RENESAS TECHNICAL UPDATE

製品分類	MPU & MCU	発行番号	TN-H8*-A427A/J	Rev.	第1版
題名	H8S/20103,H8S/20203,H8S/20223,H8S/20115,H8S/20215,H8S/20235 グループ使用上の注意事項	情報分類	技術情報		
適用製品	H8S/20103、H8S/20203、H8S/20223、 H8S/20115、H8S/20215、H8S/20235 グループ	対象ロット等 全ロット	関連資料	H8S/20103、H8S/20203、H8S/20223、 H8S/20115、H8S/20215、H8S/20235 グループハードウェアマニュアル (RJ09B0491-0300 Rev.3.00)

図 7.15 イレースサスペンド機能使用時のフロー EW1モード

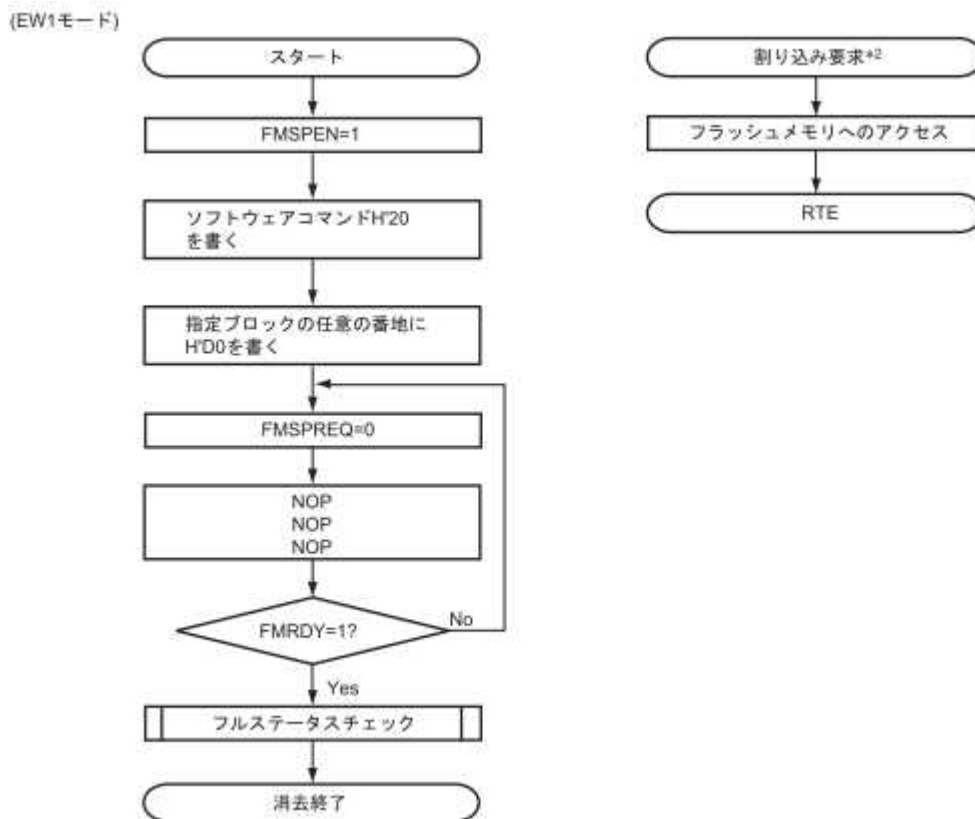
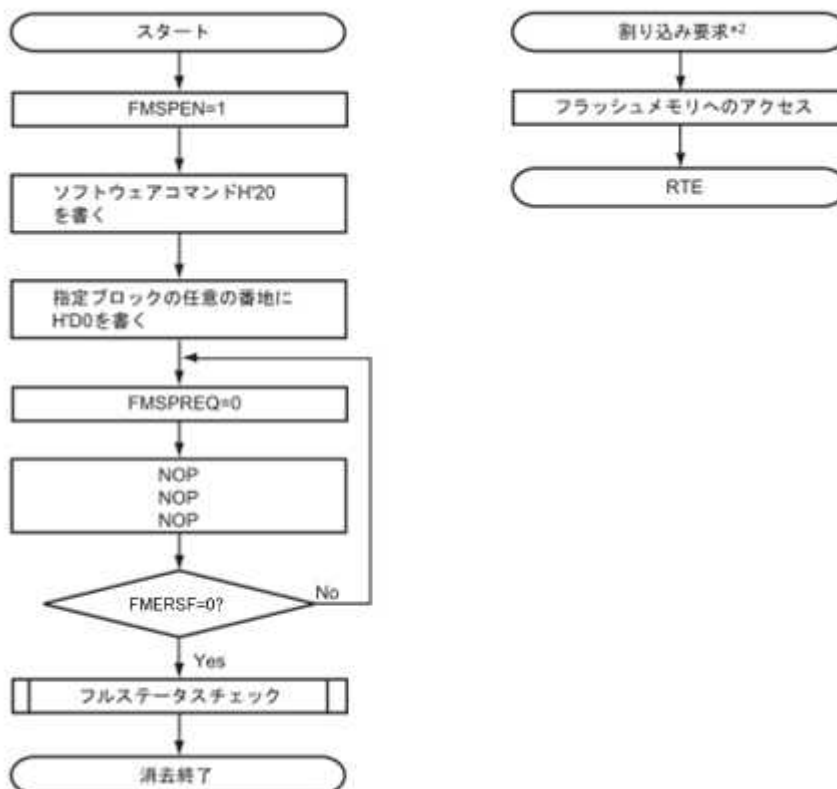
ROMのイレースサスペンド機能使用時のフローにおきまして誤記訂正箇所がありますので、ご連絡します。
